変更前	変更後	変更理由
<p>2.5 汚染水処理設備等</p> <p>2.5.1 基本設計</p> <p>(中略)</p> <p>2.5.1.5 主要な機器</p> <p>2.5.1.5.1 汚染水処理設備、貯留設備（タンク等）及び関連設備（移送配管，移送ポンプ等）</p> <p>(中略)</p> <p>(1) 滞留水移送装置</p> <p>滞留水移送装置は，タービン建屋等にある滞留水を汚染水処理設備のあるプロセス主建屋，高温焼却炉建屋へ移送することを目的に，移送ポンプ，移送ライン等で構成する。</p> <p>移送ポンプは，1号機タービン建屋に6台，1号機原子炉建屋に2台，2号機タービン建屋に4台，2号機原子炉建屋に2台，2号機廃棄物処理建屋に2台，3号機のタービン建屋に5台，3号機原子炉建屋に2台，3号機廃棄物処理建屋に2台，4号機タービン建屋に5台，4号機原子炉建屋に2台，4号機廃棄物処理建屋に2台設置し，原子炉への注水，雨水の浸入，地下水の浸透等により1号～4号機のタービン建屋等に発生する滞留水に対して十分対処可能な設備容量を確保する。滞留水の移送は，移送元のタービン建屋等の水位や移送先となるプロセス主建屋，高温焼却炉建屋の水位の状況に応じて，ポンプの起動台数，移送元，移送先を適宜選定して実施する。</p> <p>(中略)</p>	<p>2.5 汚染水処理設備等</p> <p>2.5.1 基本設計</p> <p>(中略)</p> <p>2.5.1.5 主要な機器</p> <p>2.5.1.5.1 汚染水処理設備、貯留設備（タンク等）及び関連設備（移送配管，移送ポンプ等）</p> <p>(中略)</p> <p>(1) 滞留水移送装置</p> <p>滞留水移送装置は，タービン建屋等にある滞留水を汚染水処理設備のあるプロセス主建屋，高温焼却炉建屋へ移送することを目的に，移送ポンプ，移送ライン等で構成する。</p> <p>移送ポンプは，1号機タービン建屋に6台，1号機原子炉建屋に2台，1号機廃棄物処理建屋に2台，2号機タービン建屋に6台，2号機原子炉建屋に2台，2号機廃棄物処理建屋に6台，3号機のタービン建屋に9台，3号機原子炉建屋に2台，3号機廃棄物処理建屋に6台，4号機タービン建屋に7台，4号機原子炉建屋に6台，4号機廃棄物処理建屋に6台設置し，原子炉への注水，雨水の浸入，地下水の浸透等により1号～4号機のタービン建屋等に発生する滞留水に対して十分対処可能な設備容量を確保する。滞留水の移送は，移送元のタービン建屋等の水位や移送先となるプロセス主建屋，高温焼却炉建屋の水位の状況に応じて，ポンプの起動台数，移送元，移送先を適宜選定して実施する。</p> <p>(中略)</p>	<p>移送装置の追設に伴う変更</p>

福島第一原子力発電所 特定原子力施設に係

図-1 配管概略図 (5/11)
(2号機 R/B)

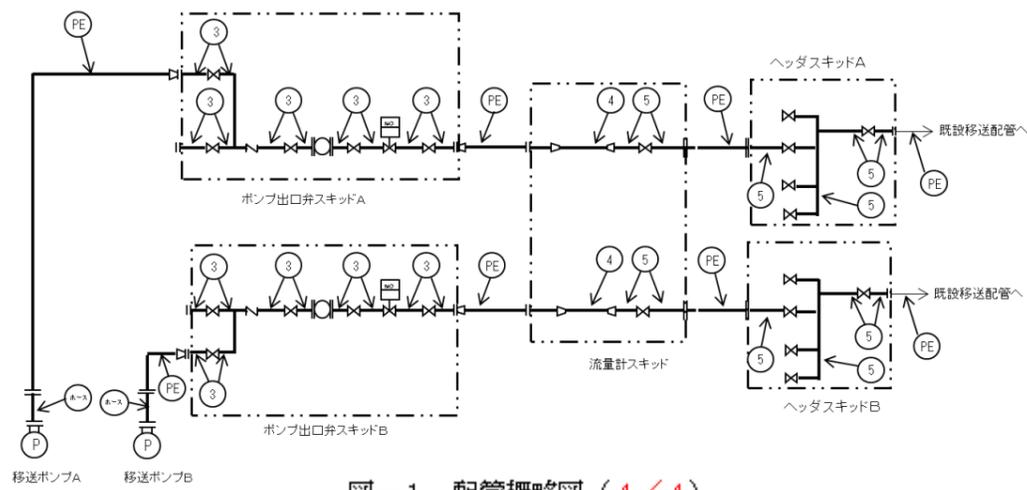
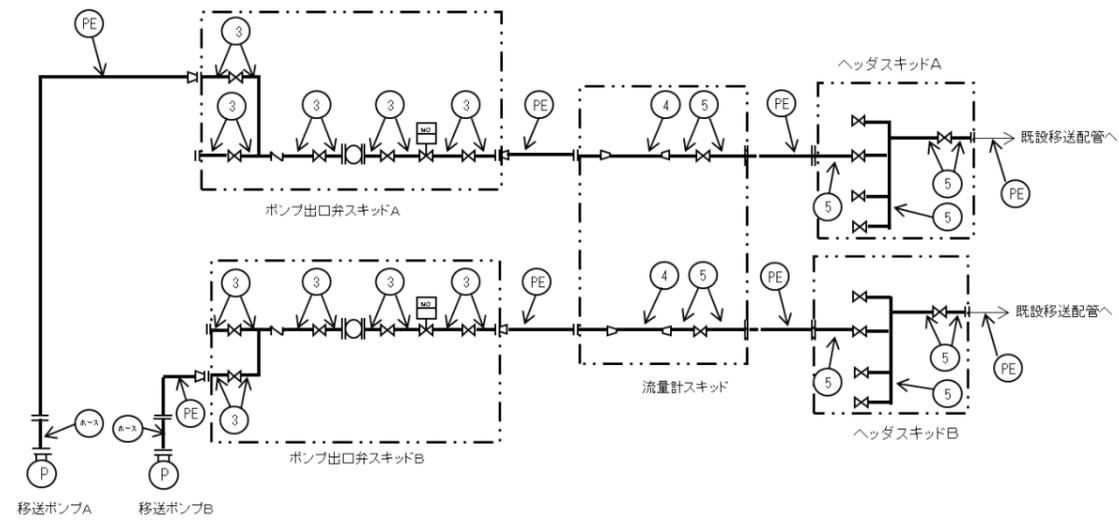
移送装置の追設に伴う記載の適正化

図-1 配管概略図 (4/11)
(2号機 I/B)

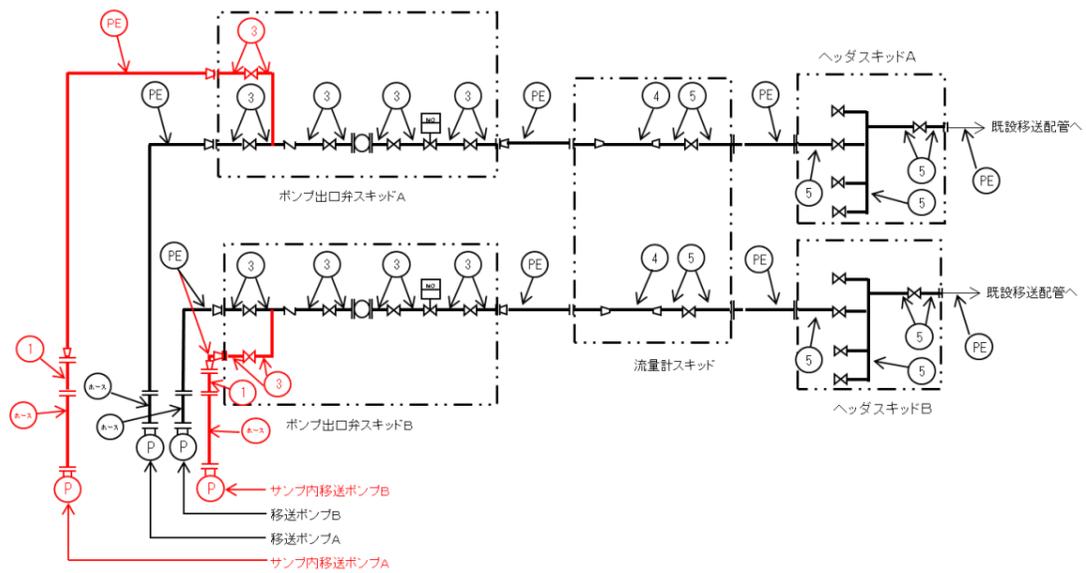
移送装置の追設に伴う追記および記載の適正化

図-1 配管概略図 (6/11)
(2号機 R/B 3号機 T/B,R/B)

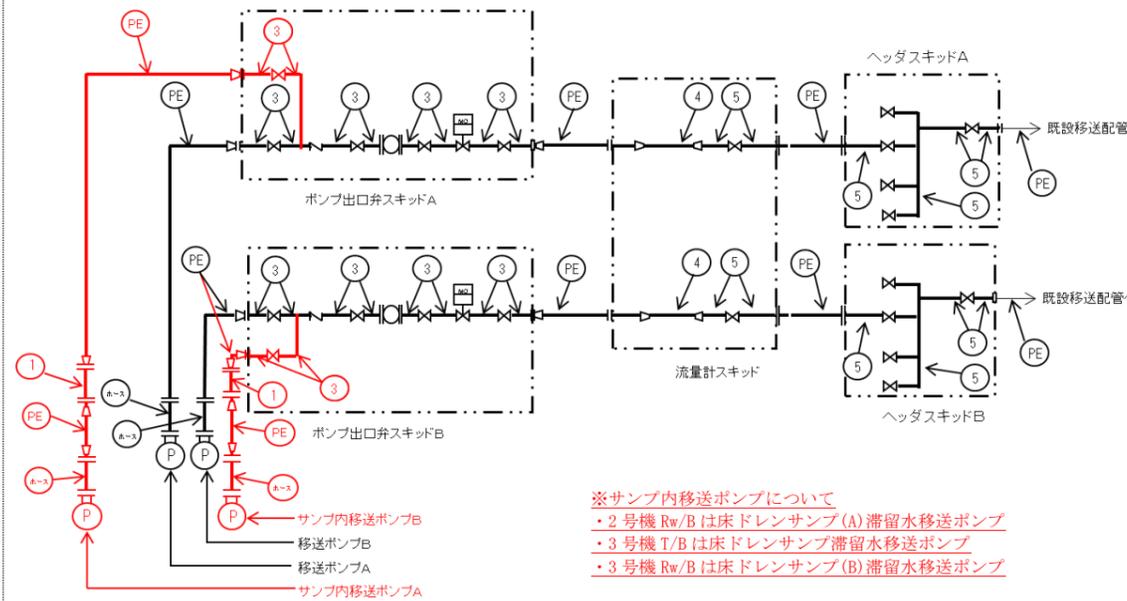
移送装置の追設に伴う追記および記載の適正化

図-1 配管概略図 (7/11)
(3号機 R/B)

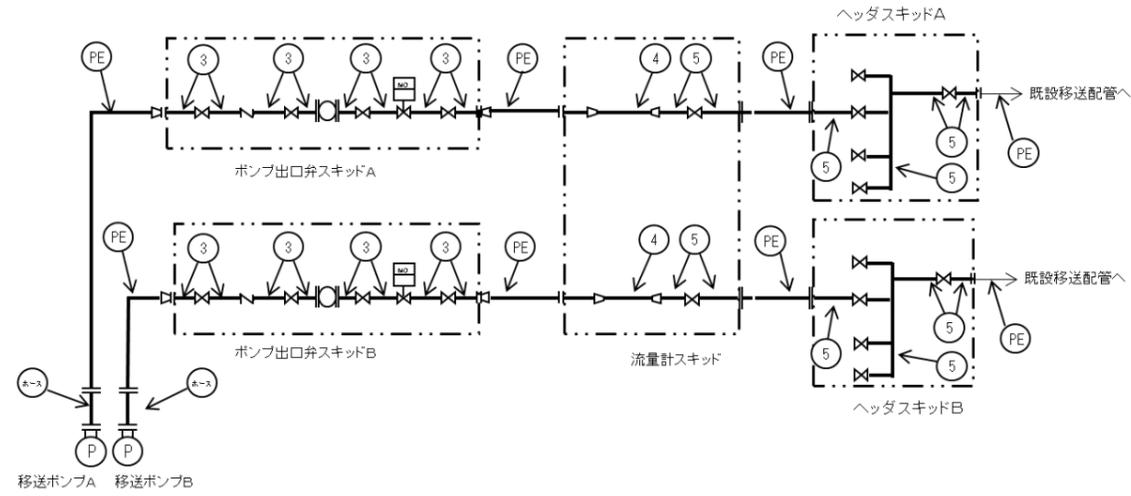
移送装置の追設に伴う記載の適正化

図-1 配管概略図 (8/11)
(4号機 I/B)

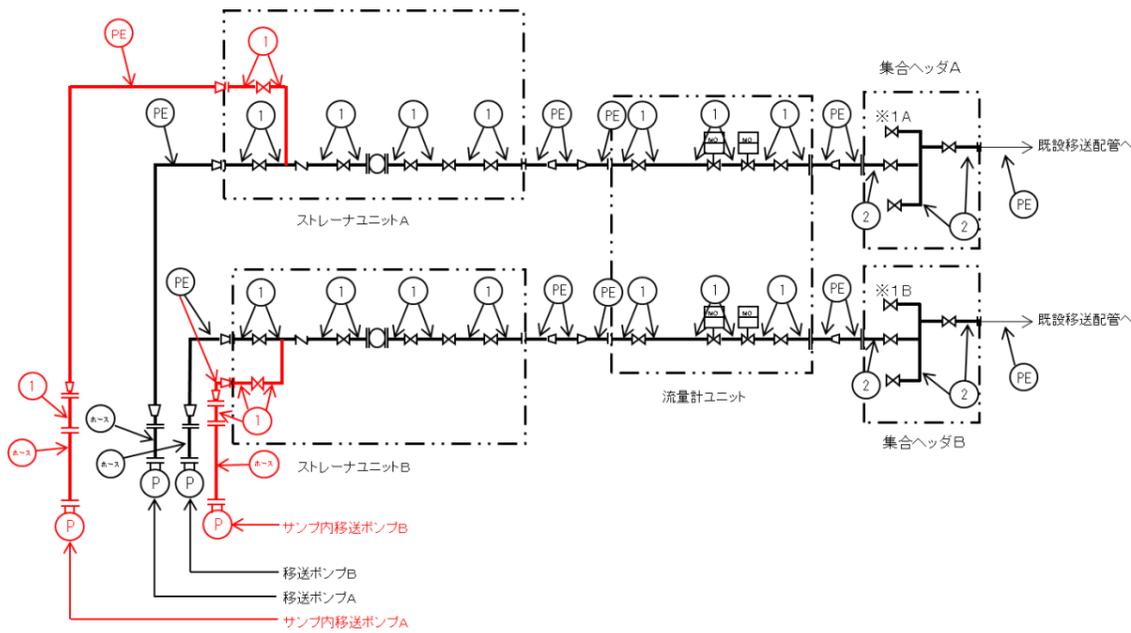
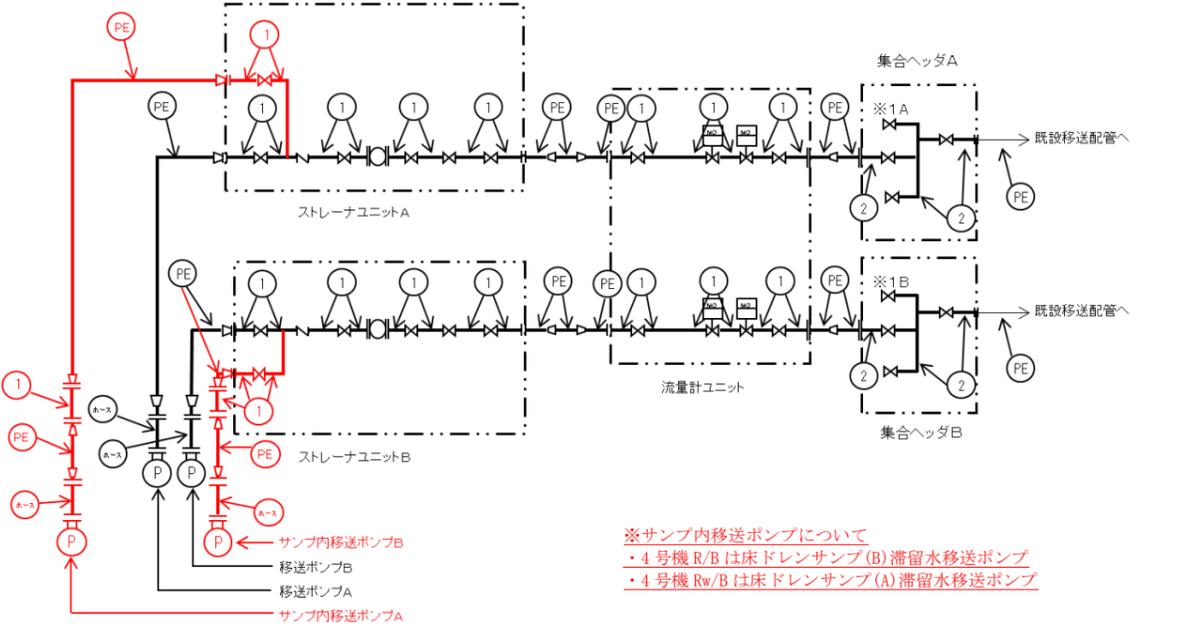
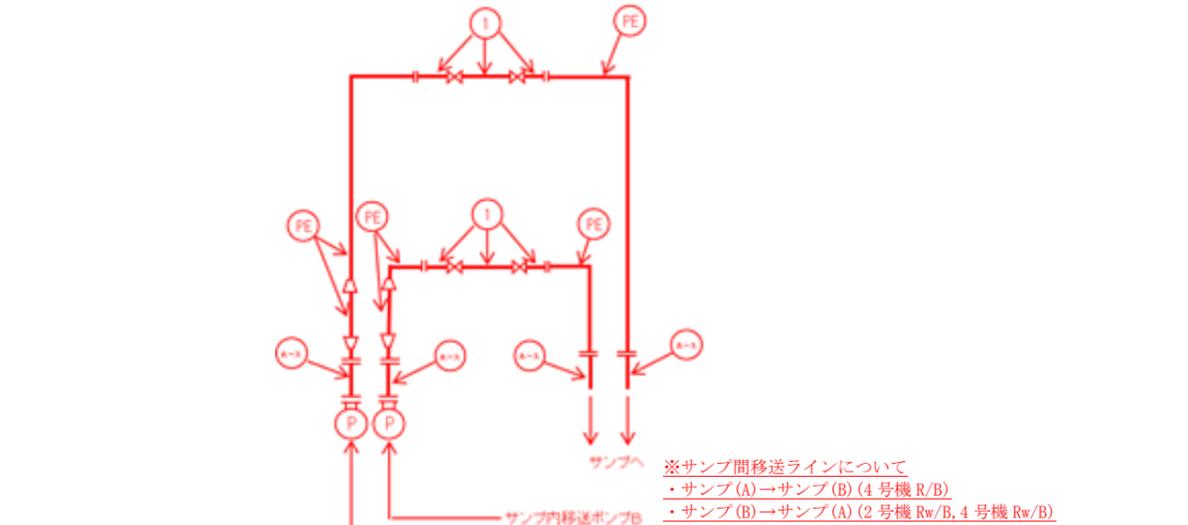
移送装置の追設に伴う追記および記載の適正化

図5 3号機水位計設置位置図

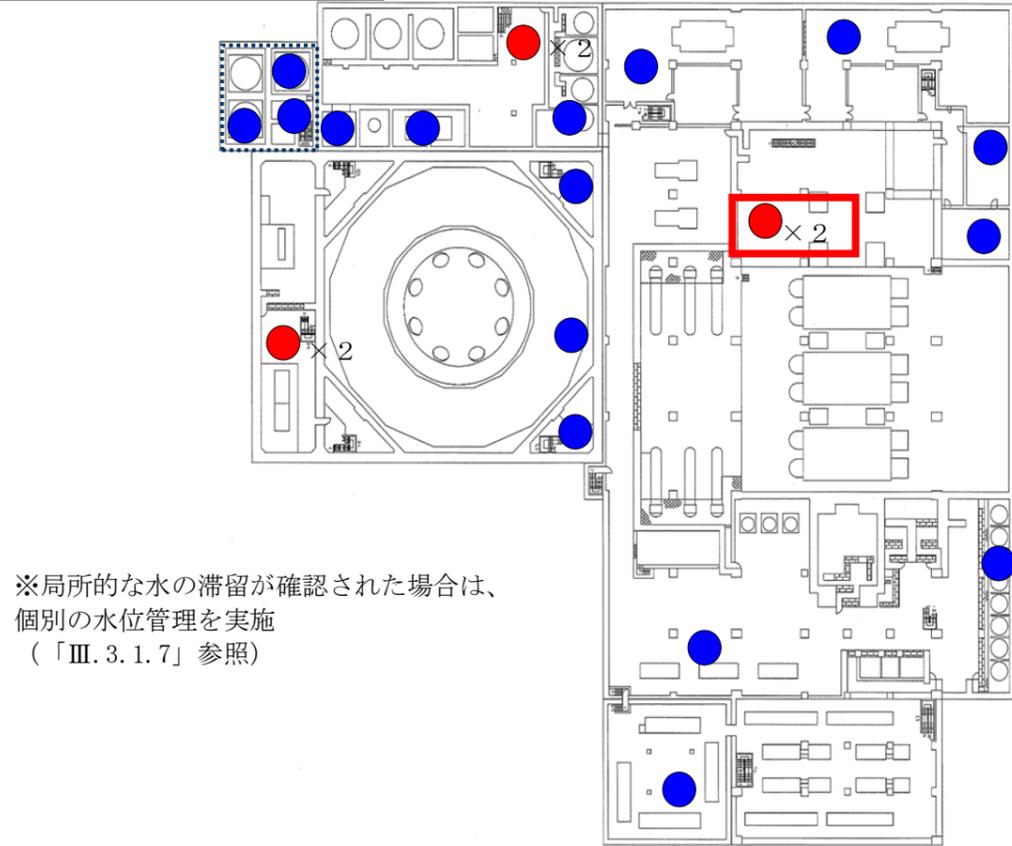
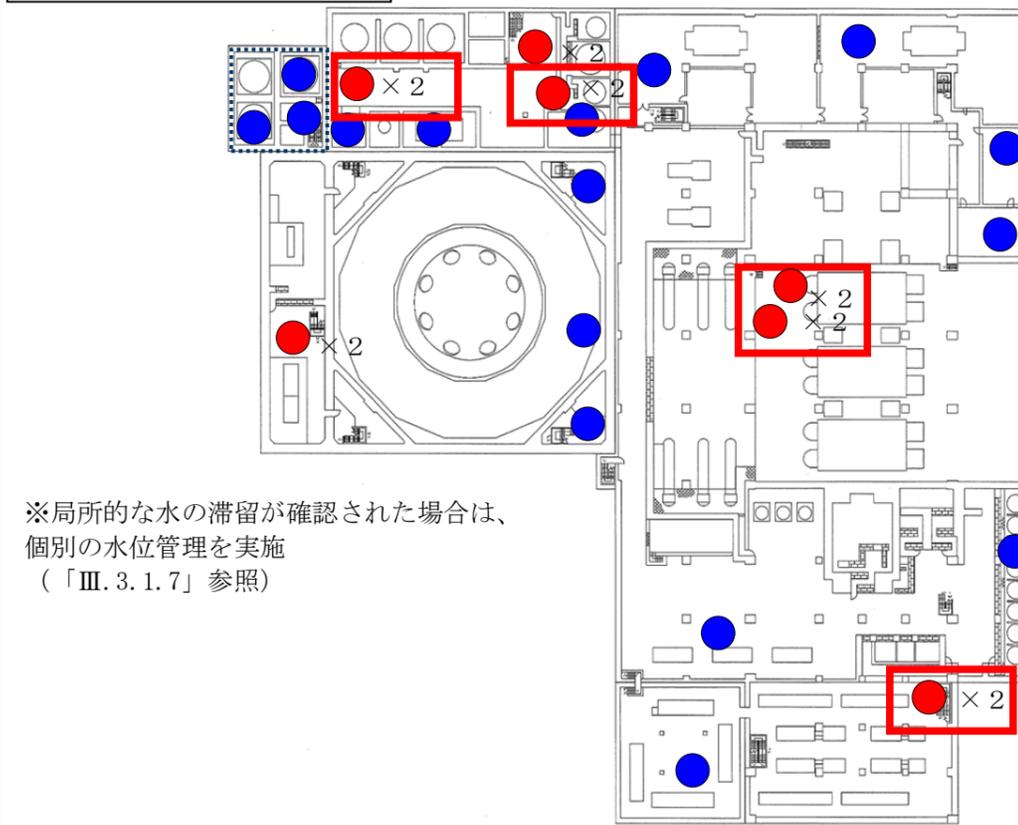
移送装置の追設に伴う追記および記載の適正化
制御用水位計移設に伴う記載の適正化

図6 4号機水位計設置位置図

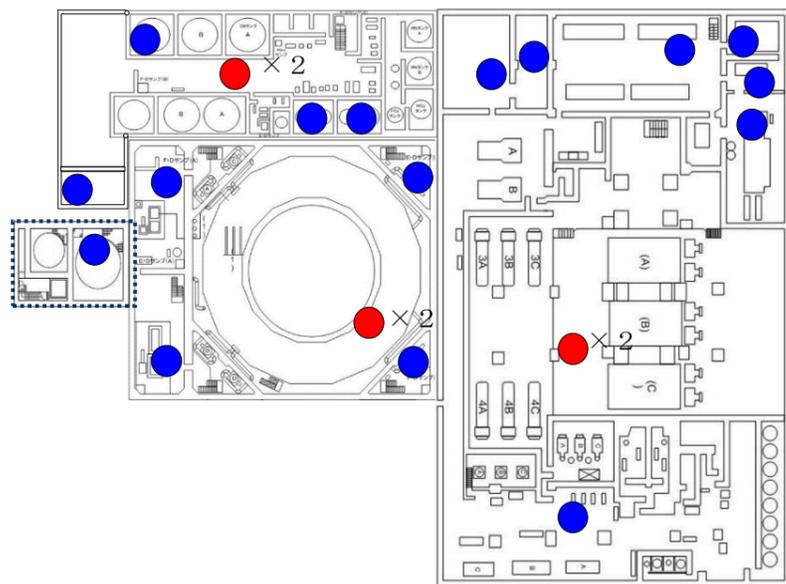
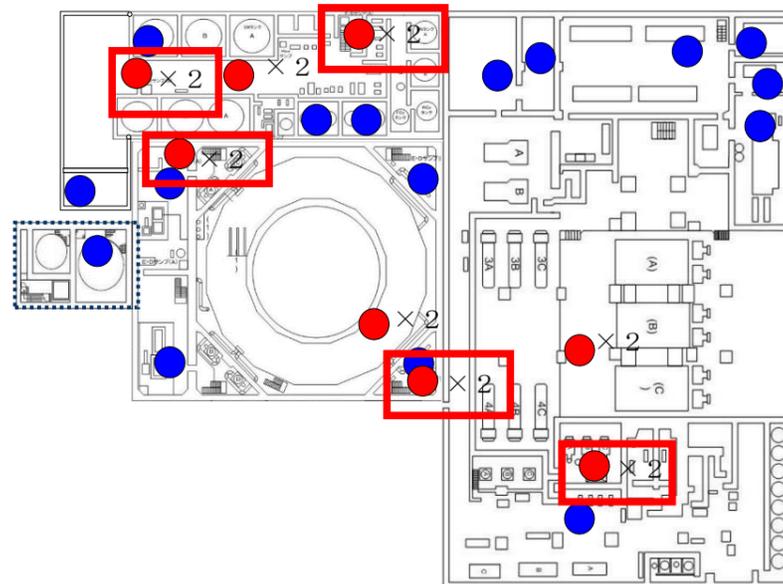
移送装置の追設に伴う追記および記載の適正化
